改善箇所説明図

基準不適合発生箇所

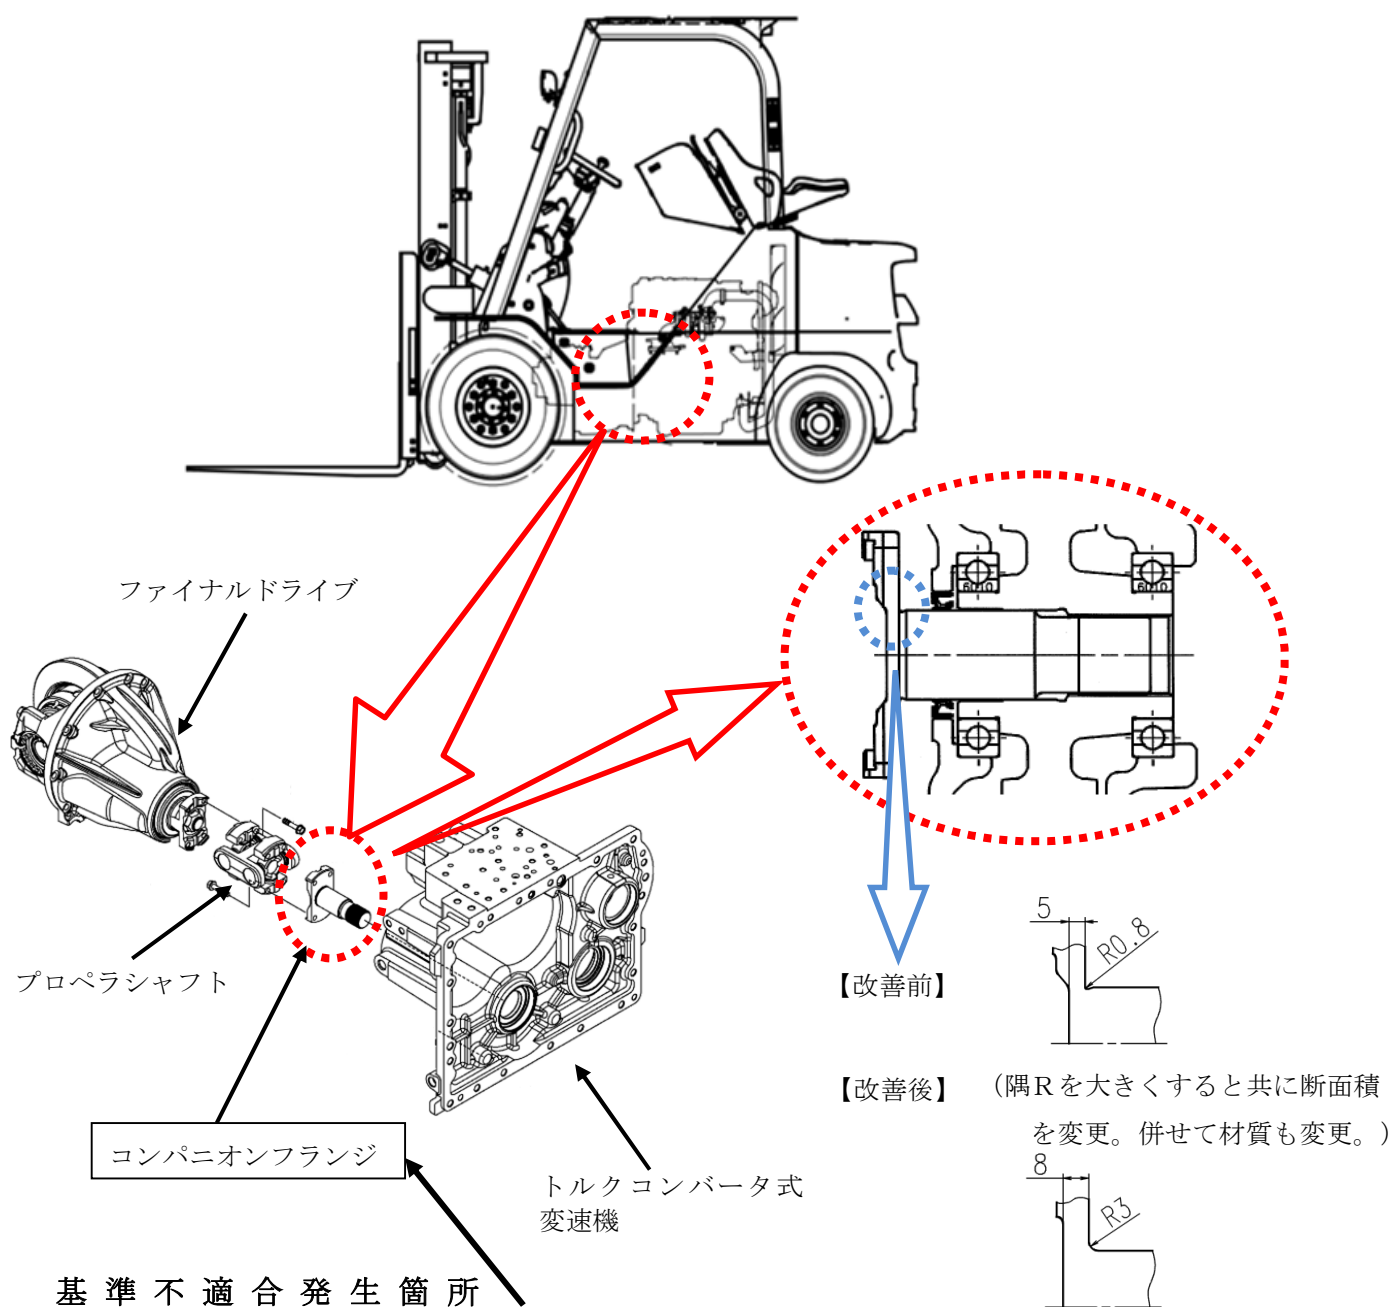
フォークリフトの動力伝達装置において、コンパニオンフランジの強度が不足しているため、当該フランジに亀裂が入ることがある。そのため、そのままの状態で使用を続けると、亀裂が進行し、最悪の場合、コンパニオンフランジが破断し、動力の伝達をすることができず、走行不能となるおそれがある。

全車両、コンパニオンフランジを対策品に交換する。

インストパネル右側に、ステッカーを貼付する。
